„Modernizace trati Veselí n. L. – Tábor – II. část, úsek Veselí n. L. – Doubí u Tábora, 2. etapa Soběslav – Doubí – zvýšení rychlosti nad 160 km/hod. do max. 200 km/hod.“

Vysvětlení zadávací dokumentace - Dodatek č. 4

E.1.4.52_SO_52_24_03_zarubni_zdi_68,56_68,79_013_zaklad_trakce-vyztuz o body nutné vytyčení koše pro trakční sloup (souřadnice X, Y a Z).

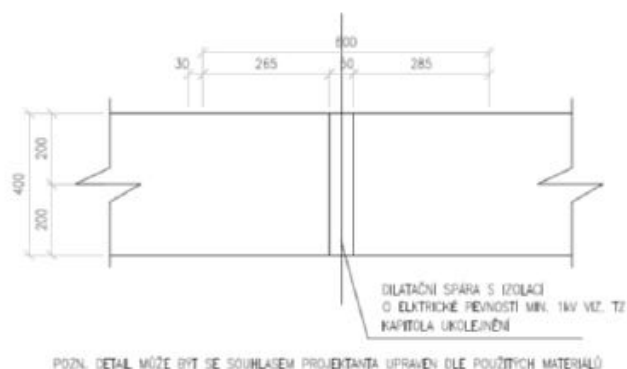
Na základě kontroly postoupené dokumentace ke SO 52-24-03 Soběslav-Doubí, zárubní zdi v km 68,56-68.79 a vzhledem k nutnosti osazení košů TV s velmi vysokou přesností je nutno doplnit výkres

Žádáme zadavatele o doplnění výše uvedeného výkresu o potřebné vytyčovací body.

Byl doplněn seznam souřadnic pro osazení armokoše.

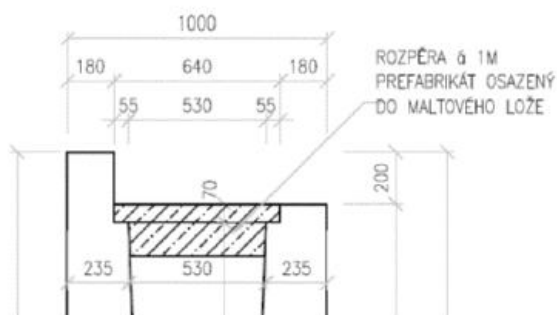
Kontrolou postoupené dokumentace ke SO 52-24-03 Soběslav-Doubí, zárubní zdi v km 68,56-68.79 bylo zjištěno, že Dle výkresu: E.1.4.52_SO_52_24_03_zarubni_zdi_68,56_68,79_010_odvodnovaci_zlaby_tvar jsou prefabrikované rozpěrné prvky osazovány do maltového lože.

Žádáme zadavatele o informaci:

a) jaká má mít použitá malta charakteristické vlastnosti?

b) zda vzhledem k výrobním tolerancím na monolitické konstrukce je uvažováno s podmaltováním krycích desek?

c) zda bude výkaz výměr doplněn o práce spojené s podmaltováním?

a) Cementová malta MC 15.

b) Ne. Krycí desky jsou volně vyjímatelné.

c) Položka pro prefabrikované desky je uvažována jako kompletní dodávka a montáž včetně veškerých pomocných prací, tedy i maltového lože.

E.1.4.53_SO_52_24_04_zárubní_zdi_68,96_69,02_012_zaklad_trakce-vyztuz_tvar doplnit zadavatelem o body nutné vytyčení koše pro trakční sloup (souřadnice X, Y a Z).

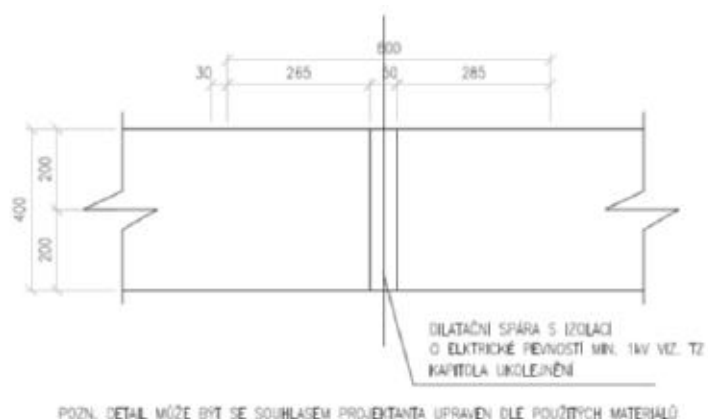
Kontrolou postoupené dokumentace ke SO 52-24-04 Soběslav-Doubí, zárubní zdi v km 68,96-69,02 bylo zjištěno, že vzhledem k nutnosti osazení košů TV s velmi vysokou přesností je nutno výkres

Žádáme zadavatele o doplnění výše uvedeného výkresu o potřebné vytyčovací body.

Byl doplněn seznam souřadnic pro osazení armokoše.

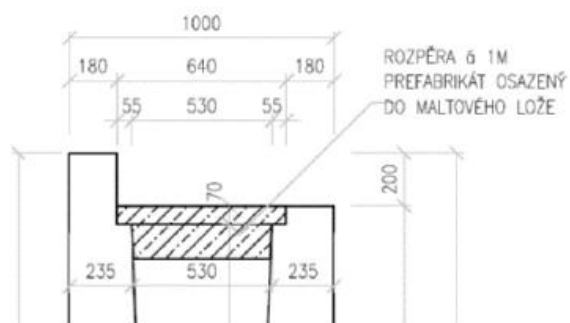
Kontrolou postoupené dokumentace ke SO 52-24-04 Soběslav-Doubí, zárubní zdi v km 68,96-69,02 bylo zjištěno, že Dle výkresu: E.1.4.53_SO_52_24_04_zarubni_zdi_68,96_69,02_009_odvodnovaci_zlaby_tvar jsou prefabrikované rozpěrné prvky osazovány do maltového lože.

Žádáme zadavatele o informaci:

a) jaká má mít použitá malta charakteristické vlastnosti?

b) zda vzhledem k výrobním tolerancím na monolitické konstrukce je uvažováno s podmaltováním krycích desek?

c) zda bude výkaz výměr doplněn o práce spojené s podmaltováním?

a) Cementová malta MC 15.

b) Ne. Krycí desky jsou volně vyjímatelné.

c) Položka pro prefabrikované desky je uvažována jako kompletní dodávka a montáž včetně veškerých pomocných prací, tedy i maltového lože.

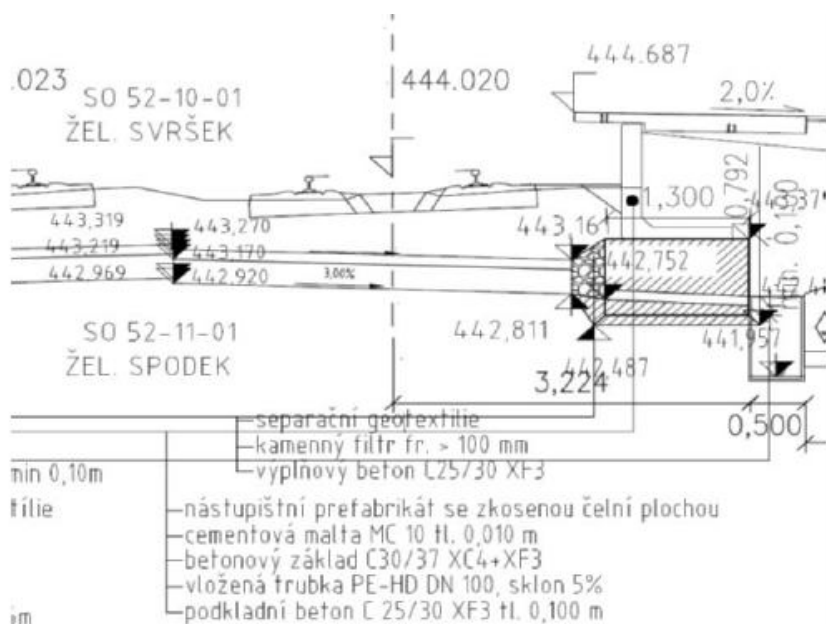
Součástí postoupené projektové dokumentace ke SO 52-14-01 Soběslav-Doubí, zast. Myslkovice-nástupiště je vzorový řez, ve kterém je schematicky zakreslen například přístřešek, kolektor a odvodnění.

Žádáme zadavatele o doplnění vytyčovacího výkresu o koordinaci s ostatními stavebními objekty v místě nástupiště.

Zadavatel poskytuje aktualizovanou dokumentaci.

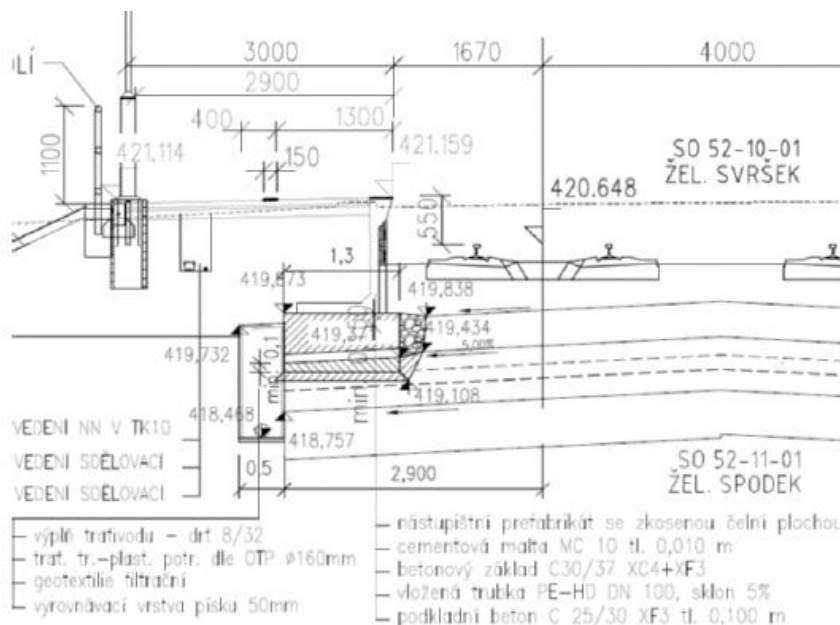
Součástí postoupené projektové dokumentace ke SO 52-14-02 Soběslav-Doubí, zast. Doubí u Tábora-nástupiště je vzorový řez, ve kterém je schematicky zakreslen například přístřešek, kolektor a odvodnění.

Žádáme zadavatele o doplnění vytyčovacího výkresu o koordinaci s ostatními stavebními objekty v místě nástupiště.

Zadavatel poskytuje aktualizovanou dokumentaci.
